改善箇所説明図

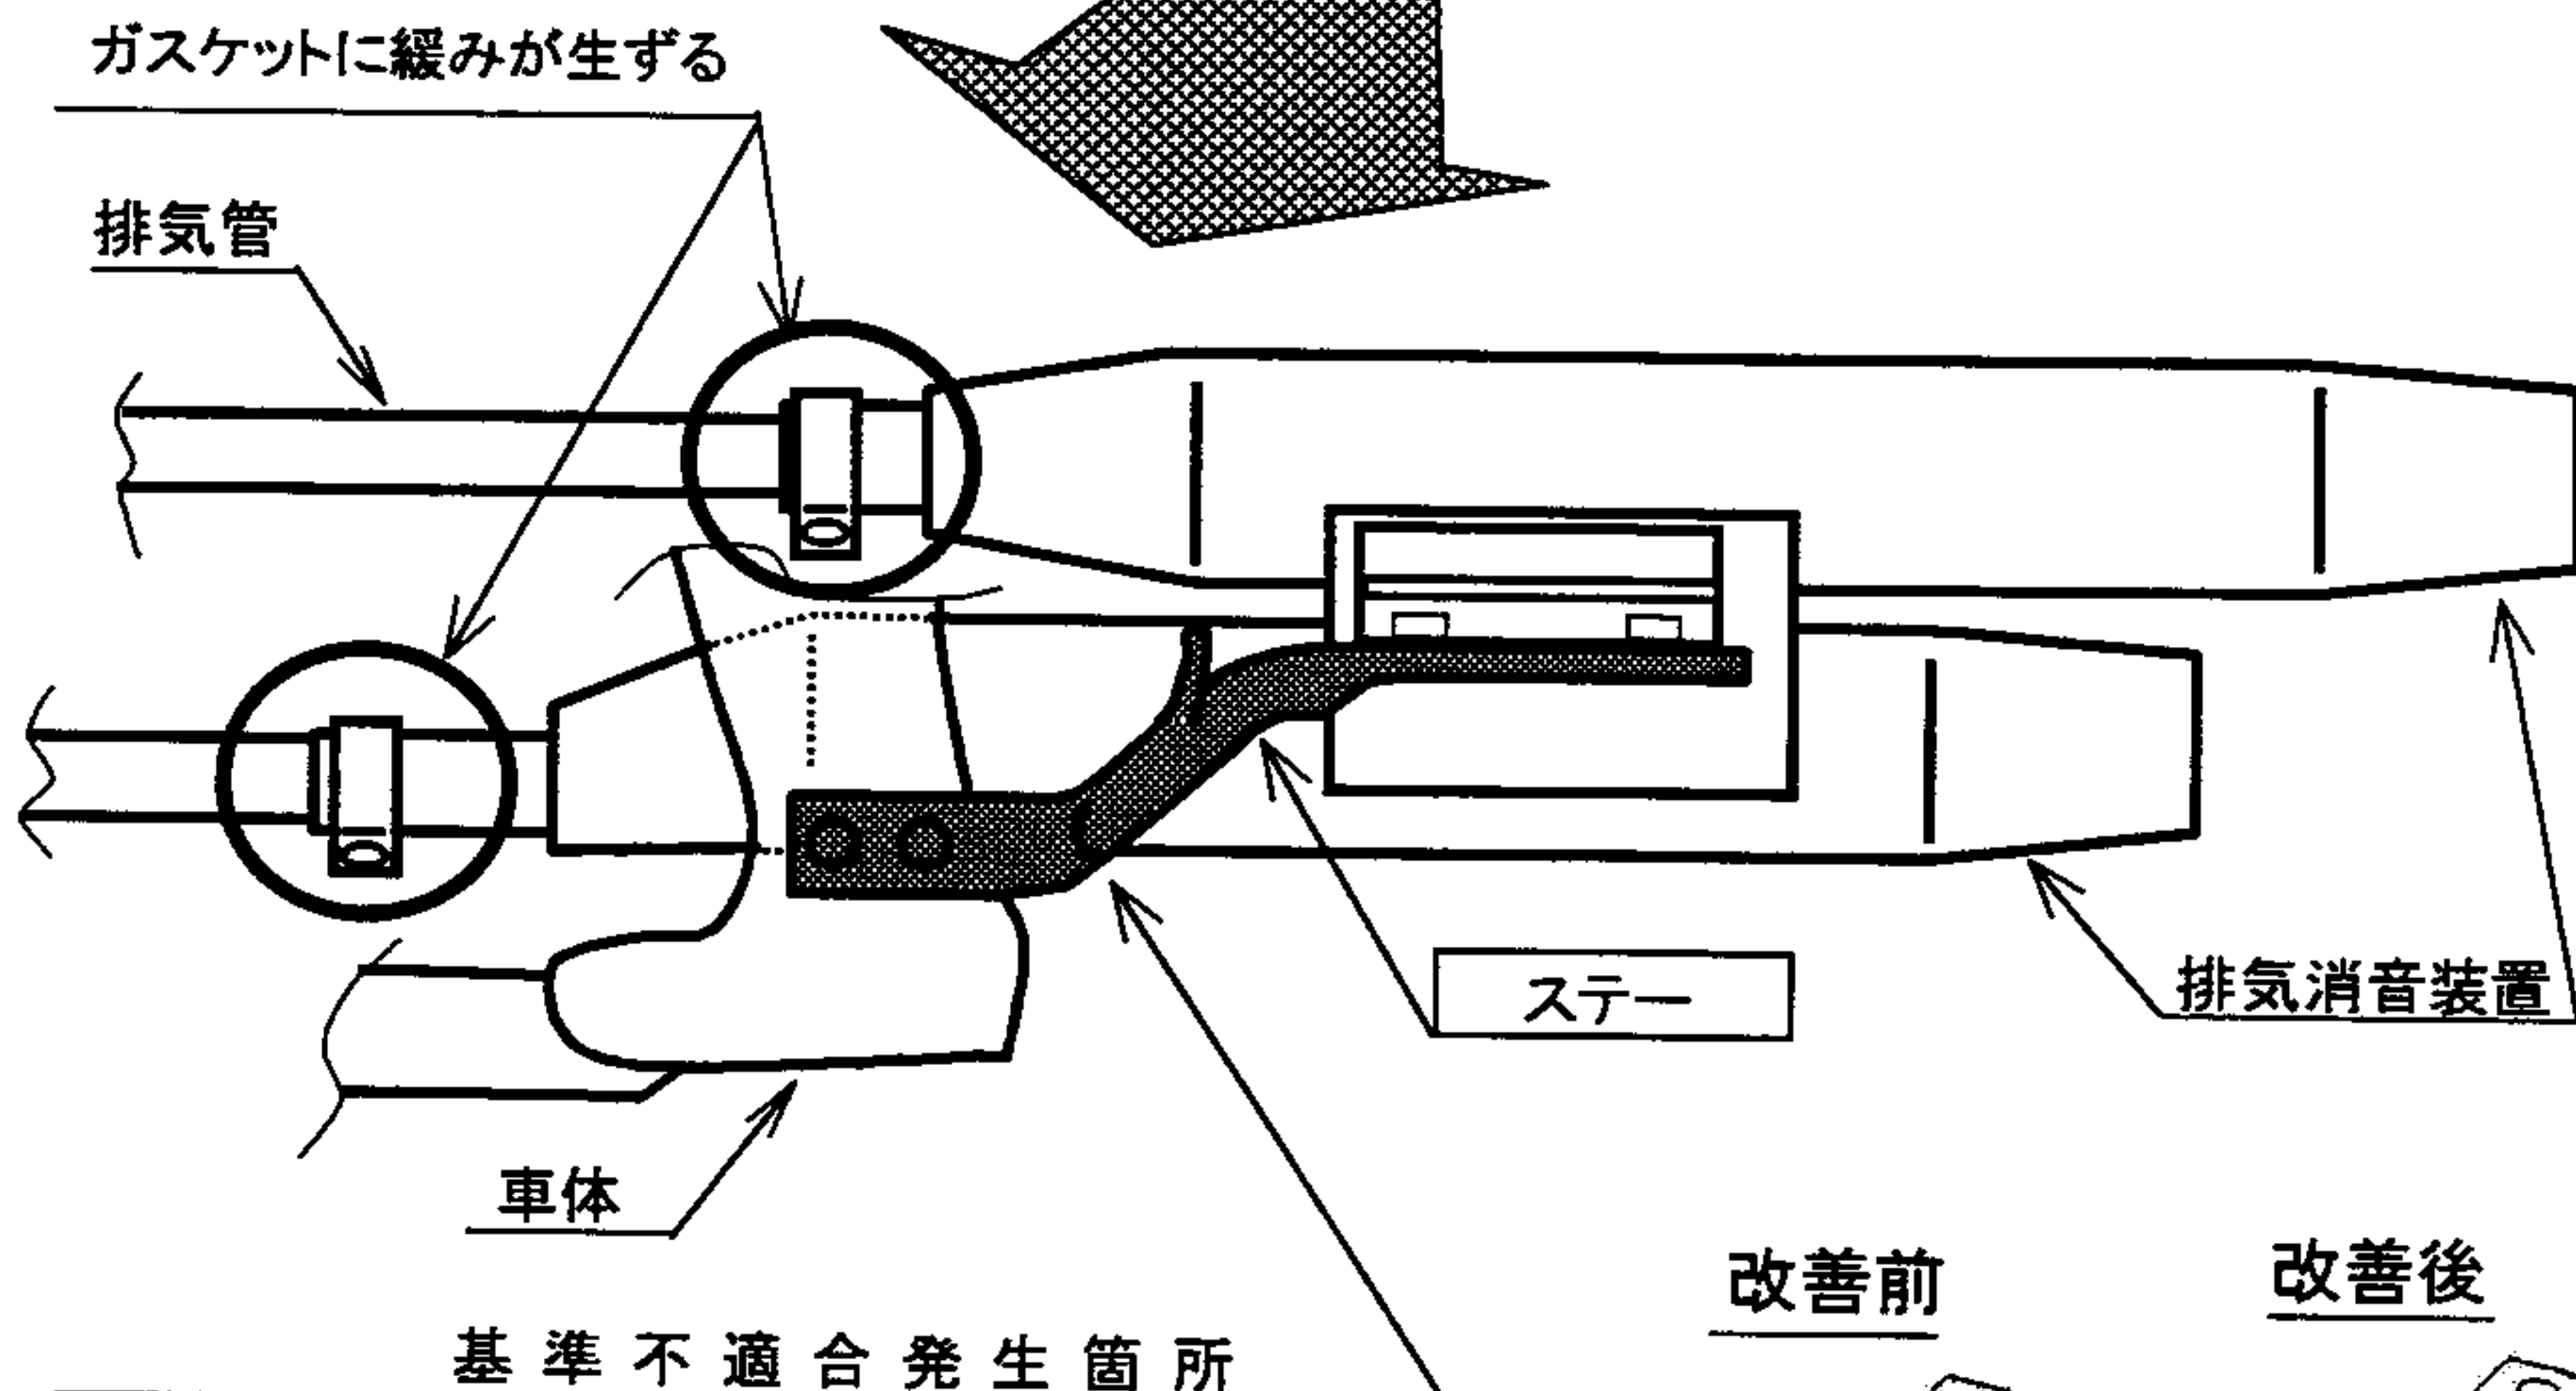
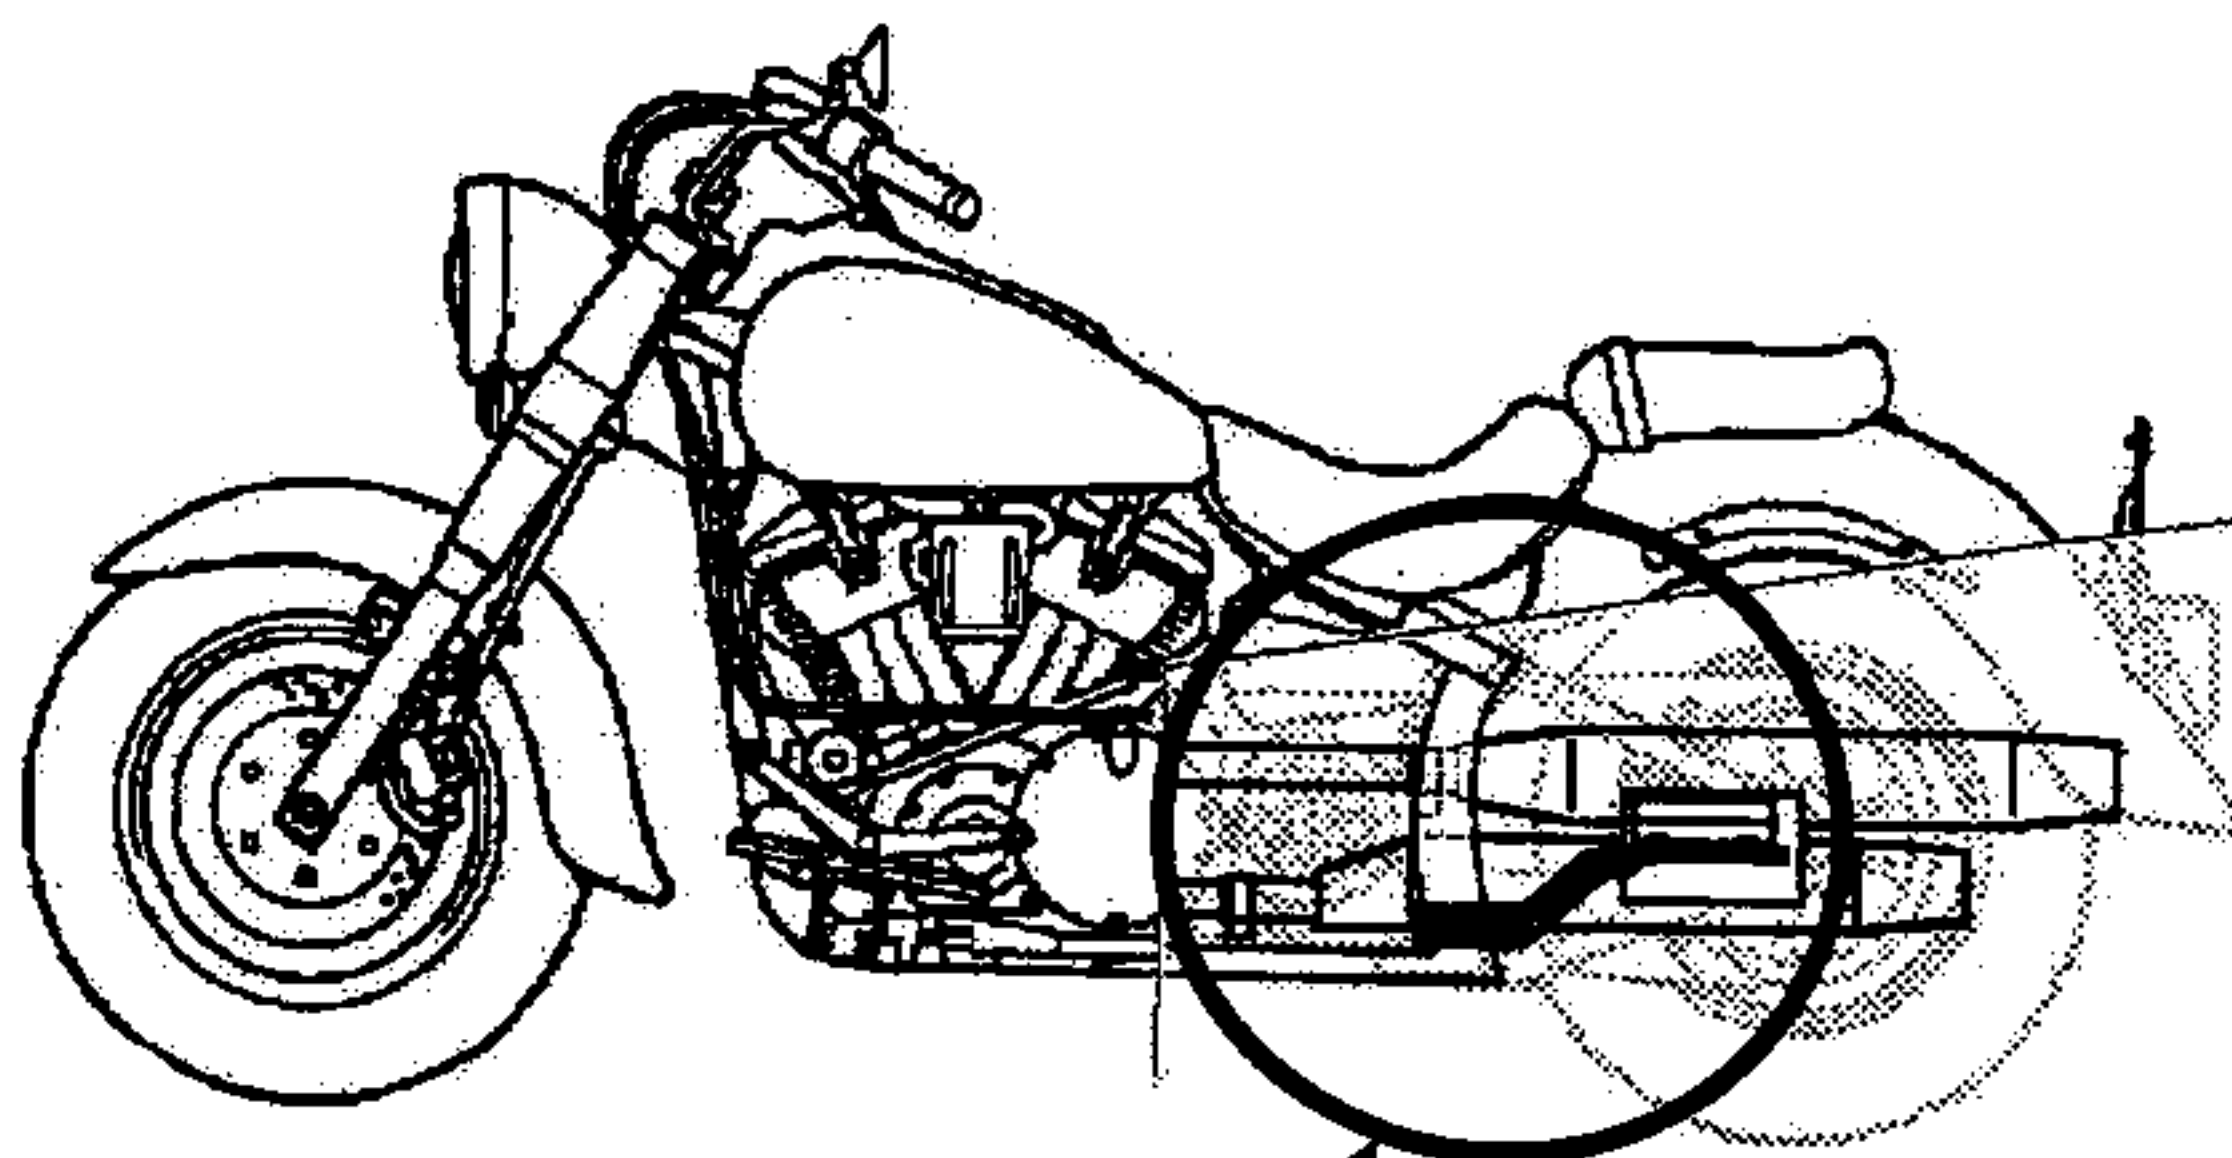
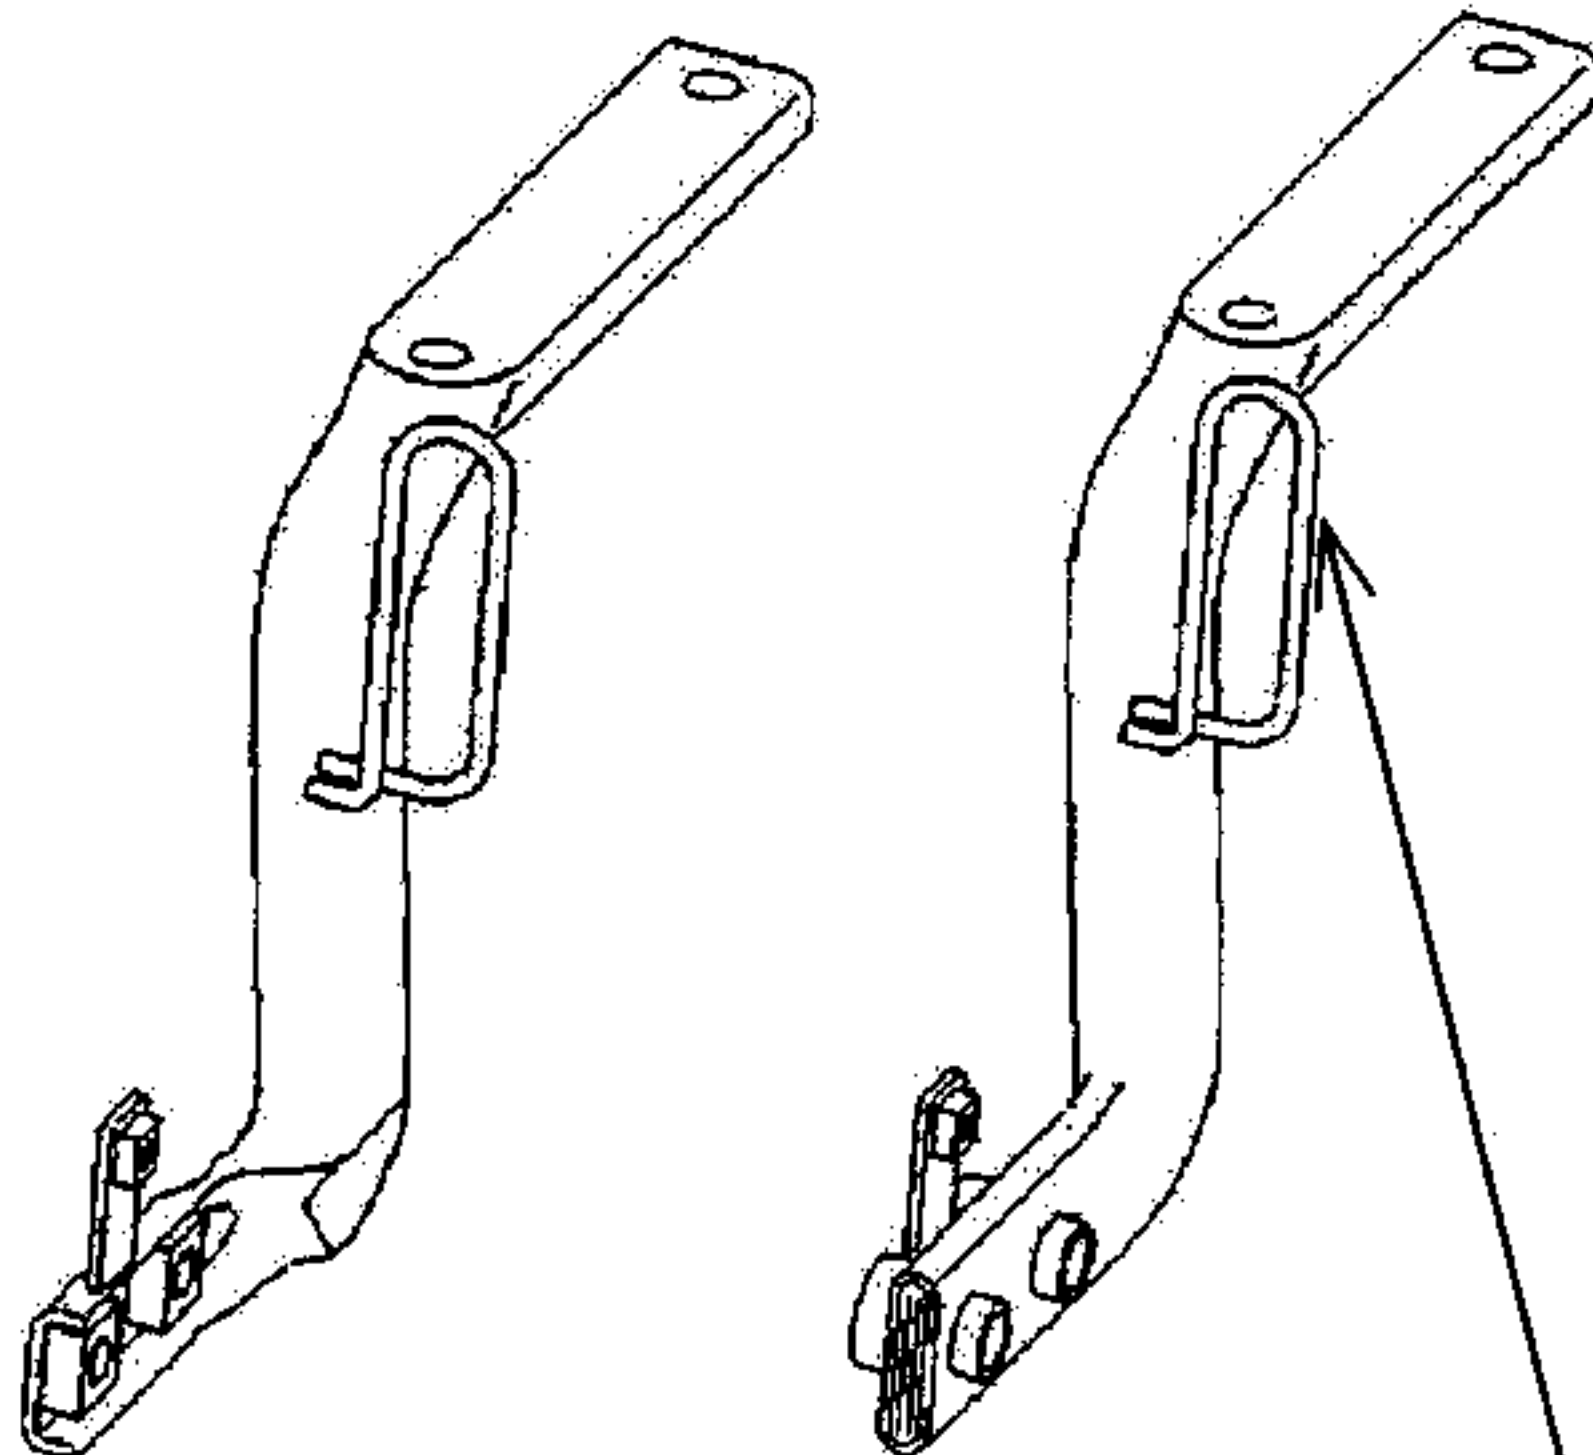
騒音防止装置(マフラー)において、排気管とマフラーの結合部のガスケットに緩みが生ずることがあり、当該結合部が緩むとマフラーを車体に取り付けているステーに掛かる応力が増大するため、そのままの状態で使用を続けると、最悪の場合、当該ステーが折損し、マフラーが脱落するおそれがある。

全車両、当該ステーを対策品と交換する。

識別: 黄ペイントを塗布する。
